MANDATS D'ÉTUDE PARALLÈLES POUR LA RÉALISATION D'UN PARC LINÉAIRE ENTRE LE PONT HANS-WILSDORF ET LE PONT DE JONCTION - TRONÇON DE LA VOIE VERTE D'AGGLOMÉRATION

MEP À UN DEGRÉ EN PROCÉDURE SÉLECTIVE
DÉCEMBRE 2023

Projet n° 14

LIGNE DE VIES

Faisabilité technique, résolution pertinente des franchissements des niveaux

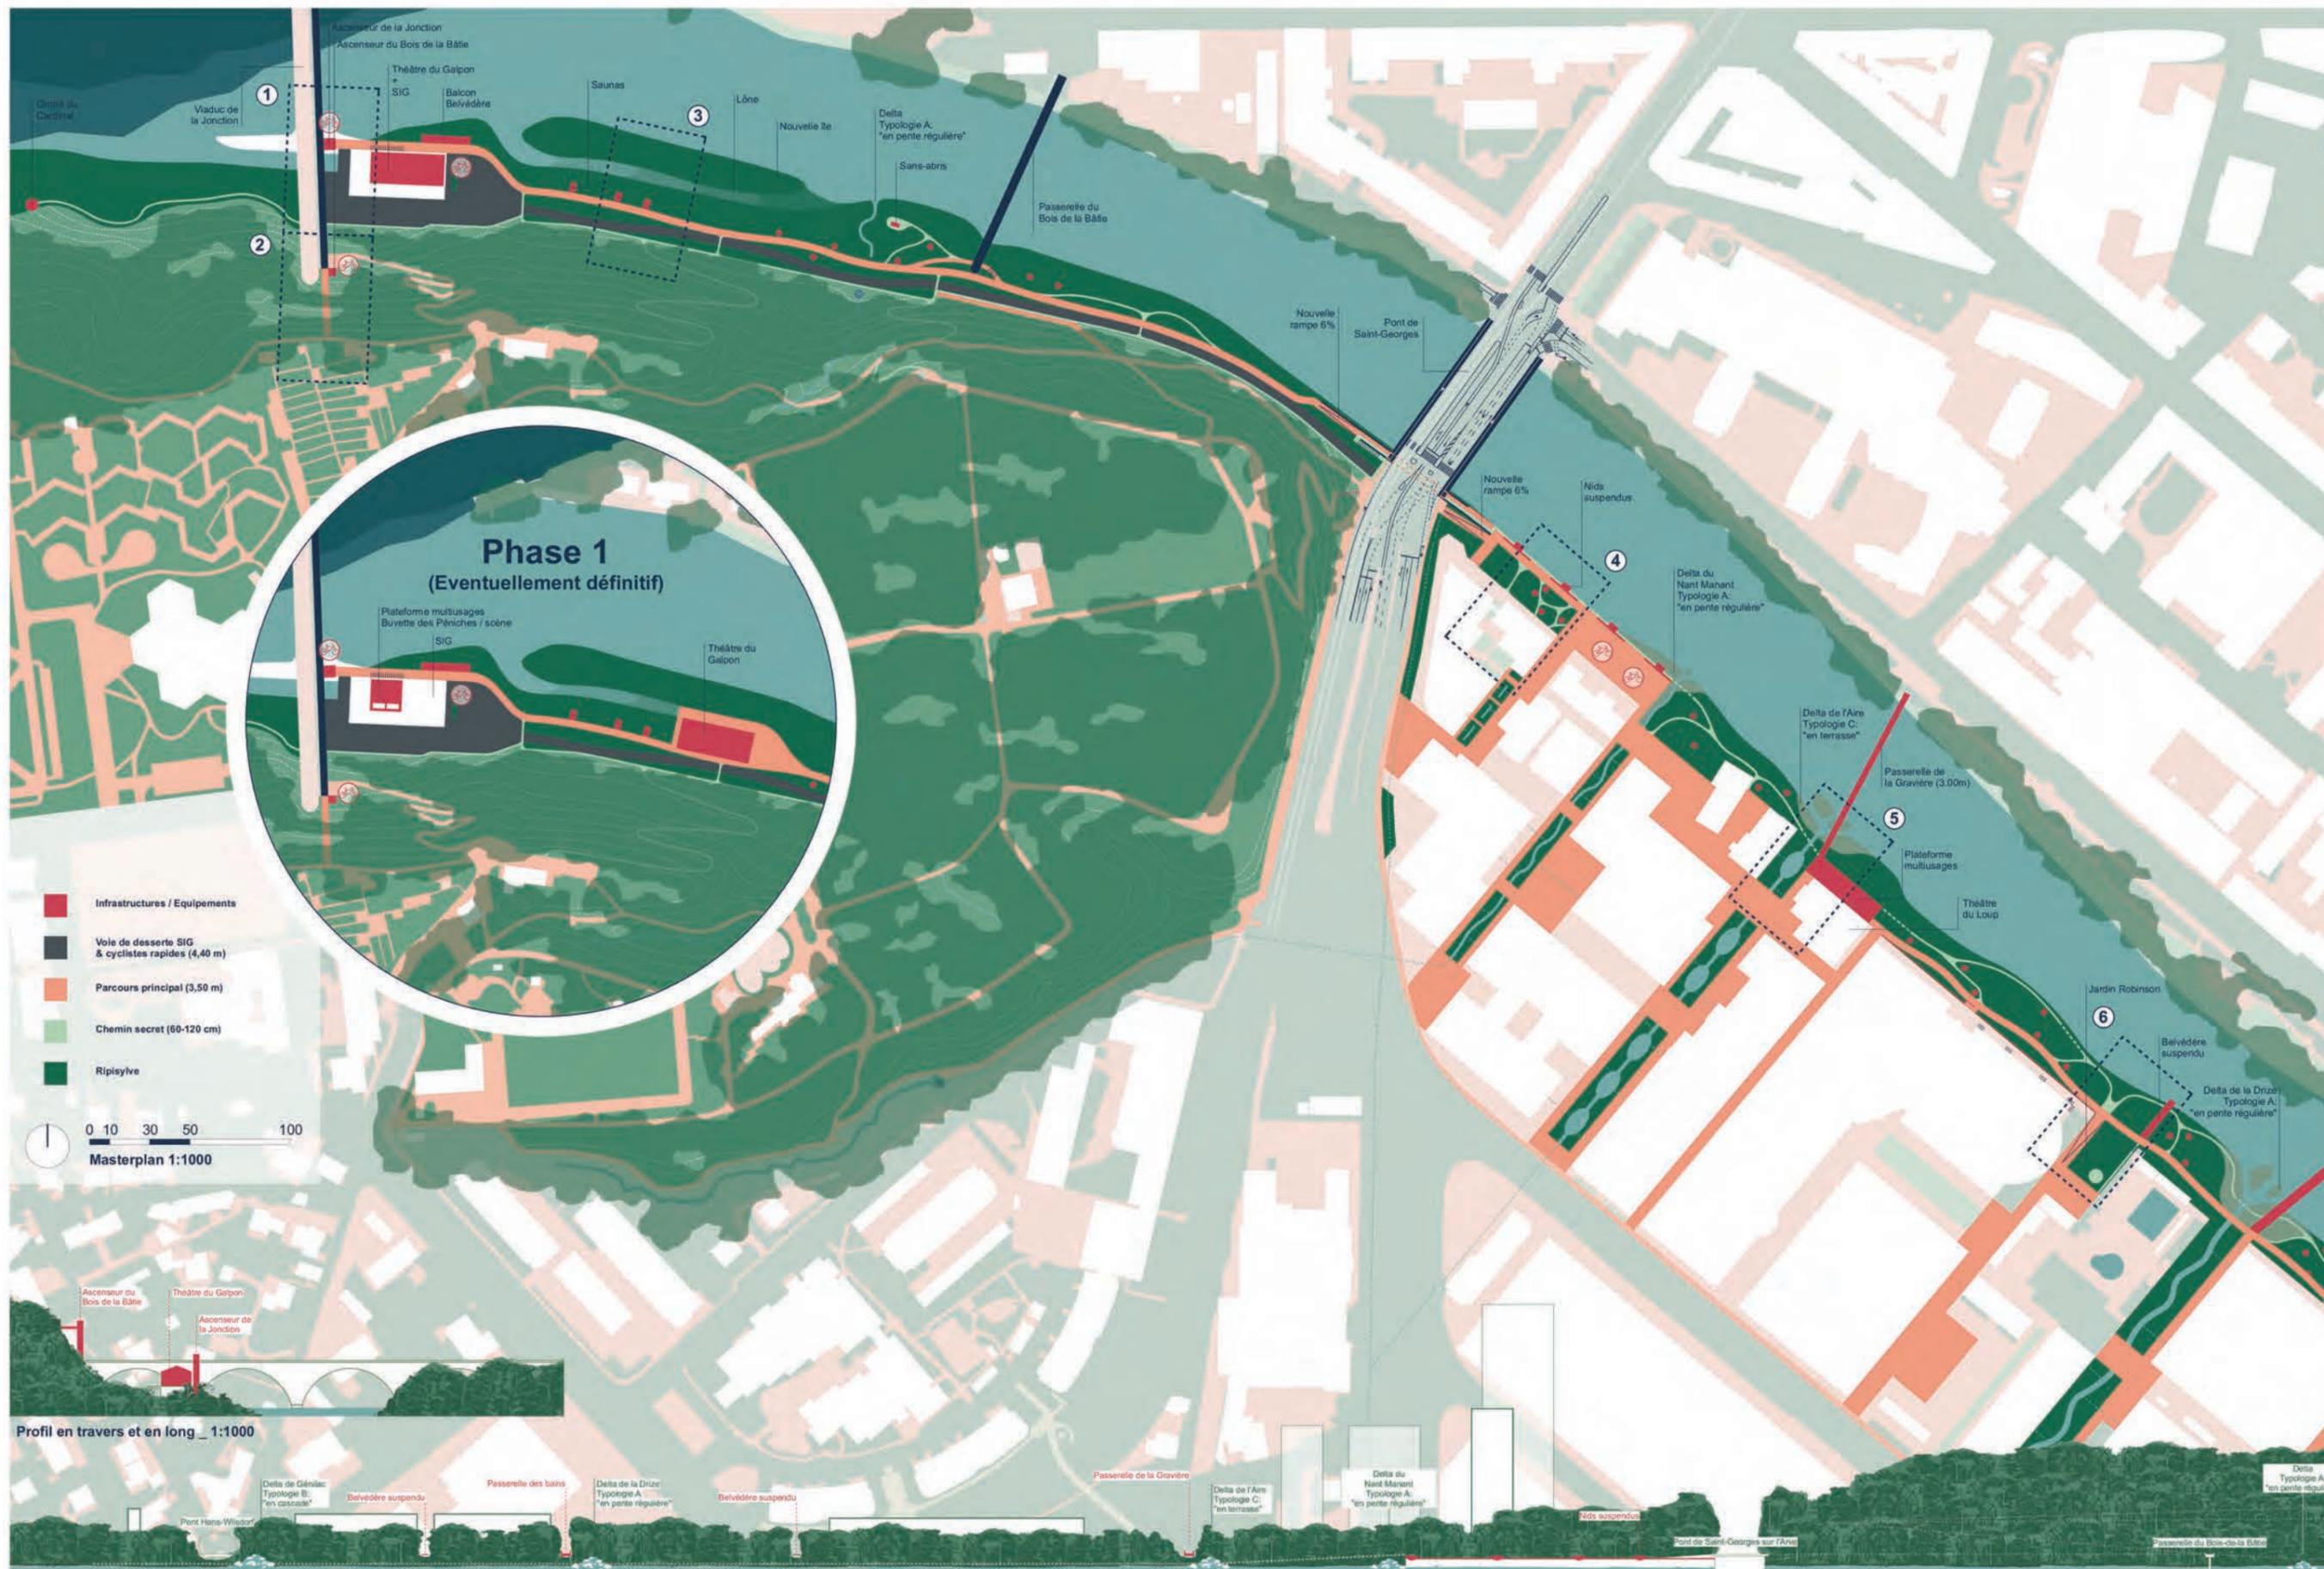
Pour rejoindre le Bois de la Bâtie, le parti est de dépasser la résolution technique en offrant un espace complet, autonome, pensé comme un tout. A la fois, extrémité de la promenade riveraine et lieu d'attraction fort, le pied du Viaduc de la Jonction devient une destination. Le double ascenseur décalé permet de réduire au minimum l'impact sur la forêt et sur le viaduc, avec tout de même un effet signal assumé. Ce premier ascenseur permet l'accès à la Voie verte d'agglomération en direction de Saint-Jean ou à la liaison haute, via un deuxième ascenseur près du tunnel ferroviaire. La séparation de ces deux flux apparaît comme une solution judicieuse et permet une insertion fine dans le paysage. Le franchissement du pont de Saint-Georges avec un simple passage piéton et des rampes latérales a le mérite de la simplicité et d'une certaine facilité de mise en œuvre. Elle devra être coordonnée avec les projets connexes notamment sur la route des Jeunes et être fortement renforcée dans son intention.

Sobriété et finesse d'intervention

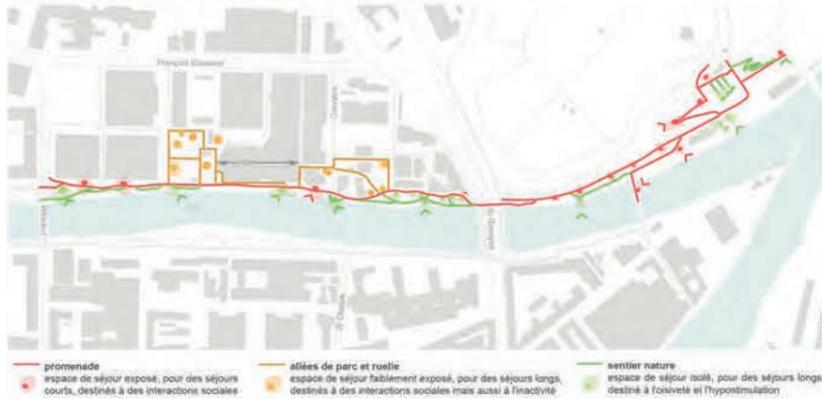
Le réemploi, la conservation des arbres existants et les interventions fines sur le cheminement participent à placer ce projet dans la sobriété des interventions préconisées sur site et dans une volonté bas carbone des aménagements. La proposition de mise en œuvre tactique sectorielle permet une grande agilité et est très pertinente au vu des nombreux projets et développements à venir.

Cela étant, le projet est jugé très construit et favorise un usage très conséquent du futur parc. Le Collège d'experts a préféré retenir un projet plus simple, ou les trois axes majeurs du parc sont le renforcement de la ripisylve, la création d'une promenade et l'intégration ténue de quelques activités permettant d'animer ces espaces qui restent indépendants du développement urbain du quartier.

Faisabilité technique, résolution pertinente des franchissements des niveaux

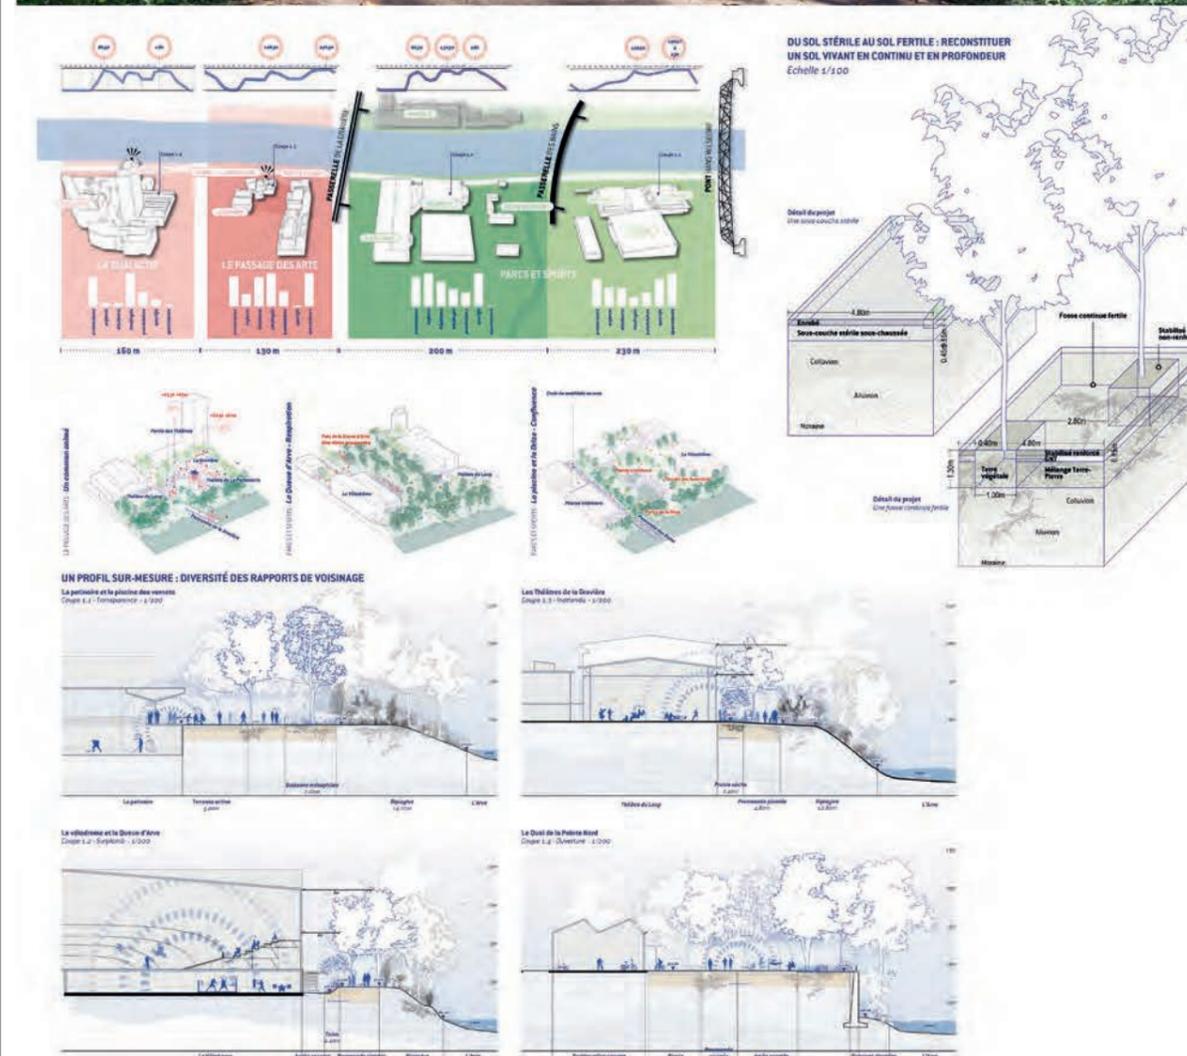
Pour les franchissements de niveaux au bout de la route des Péniches, le point final apporté par la solution de l'ascenseur est pertinent et permet un accès universel aux différents niveaux. Cette proposition permet également de préserver la forêt sans intervenir dans le talus. La rampe de 4m de large, le long du talus pour atteindre la cabine d'ascenseur, permet de se dégager de la voie des camions SIG. L'emploi d'un seul ascenseur peut aussi limiter la capacité de transit.

Cependant, cet ouvrage emblématique avec sa passerelle d'accès supérieure au niveau du Bois de la Bâtie pose problèmes pour son intégration dans le paysage, et pour son impact important sur le site au regard des orientations de protections définies par l'ISOS dans ce secteur.

Faisabilité technique et franchissement des niveaux

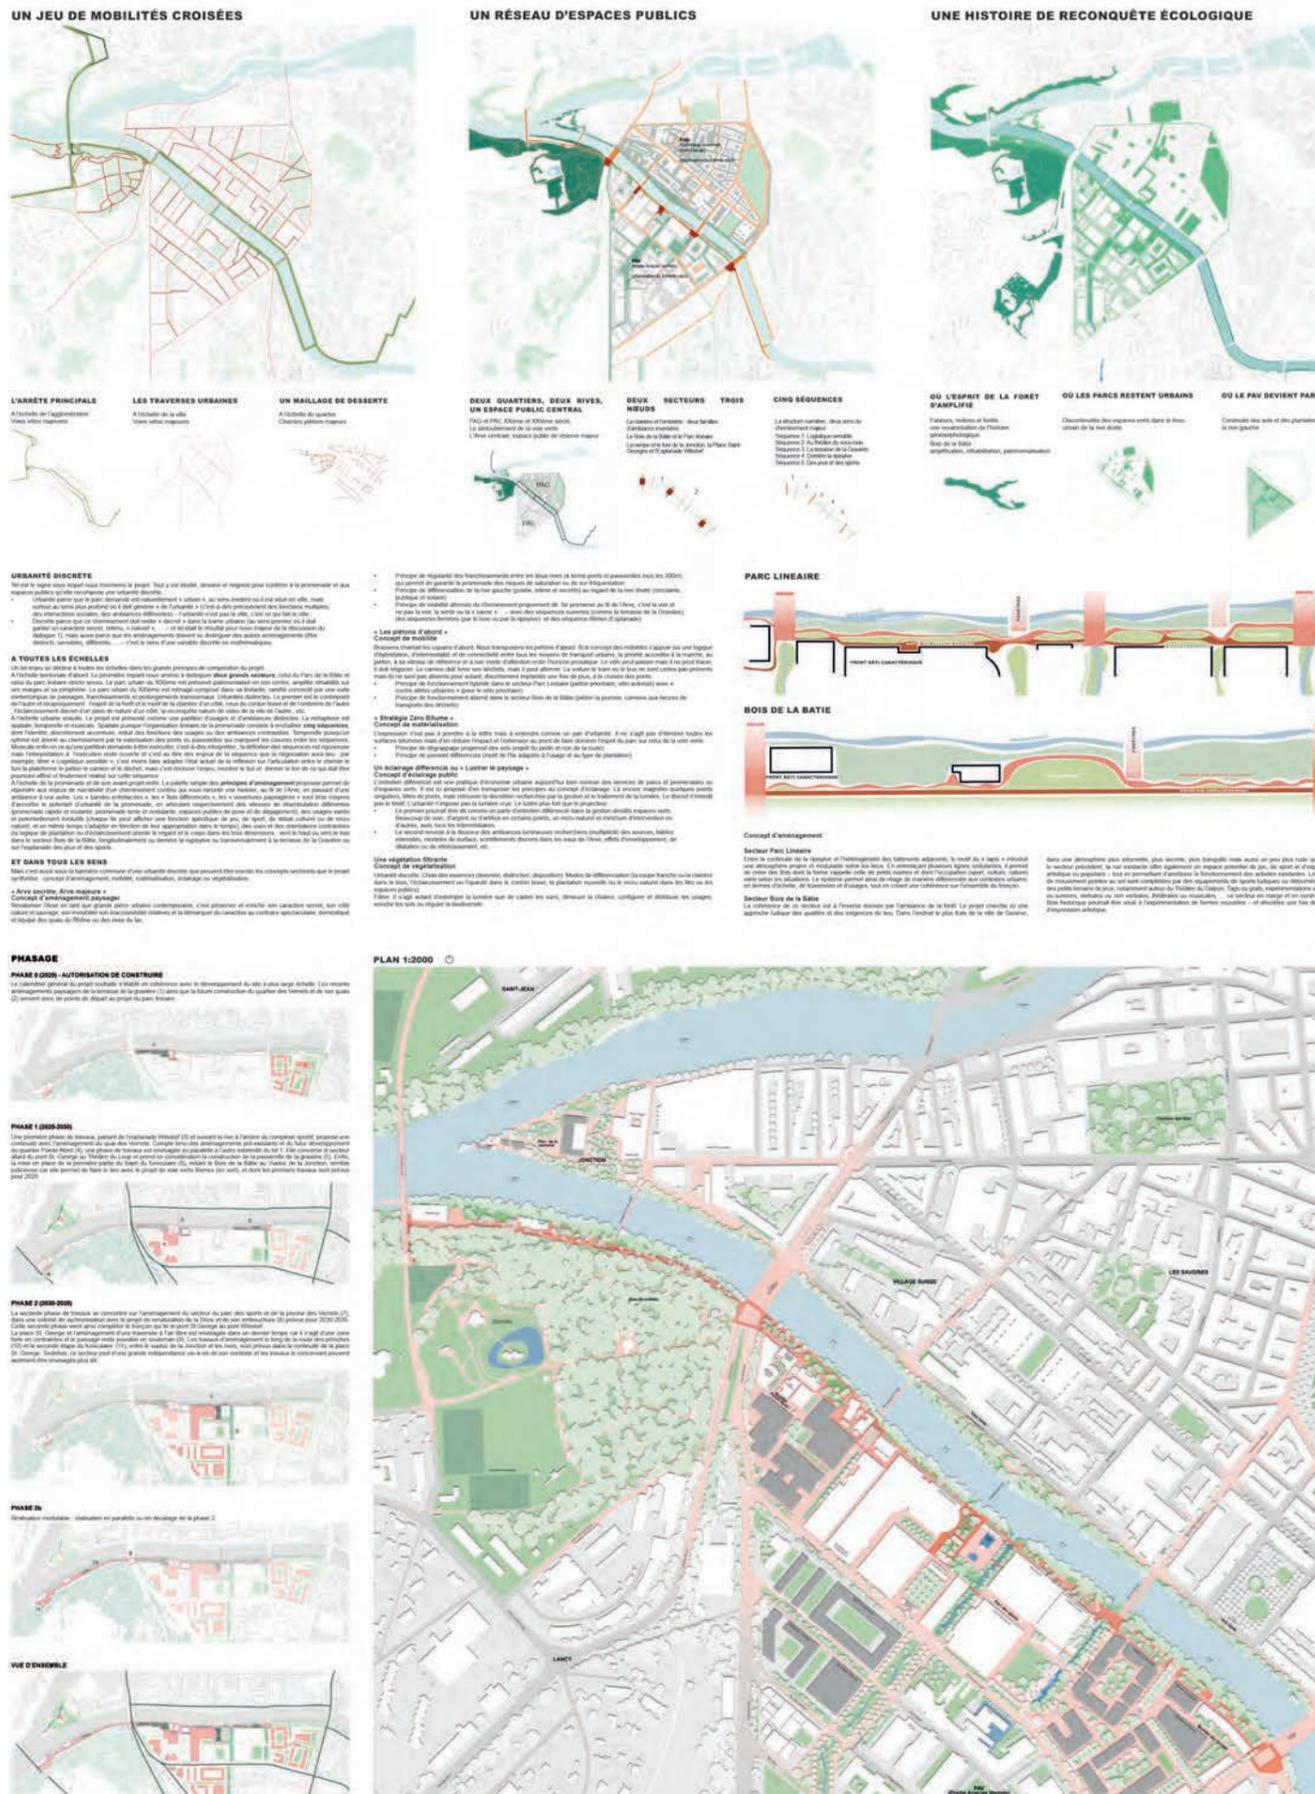
La proposition technique du funiculaire a été très appréciée par le Collège d'experts. Cependant, elle a suscité des interrogations notamment concernant son impact sur la forêt durant le chantier.

De plus, la première étape créant un chemin à travers la forêt pour rejoindre le funiculaire au niveau du pont représente un impact majeur sur le milieu forestier.
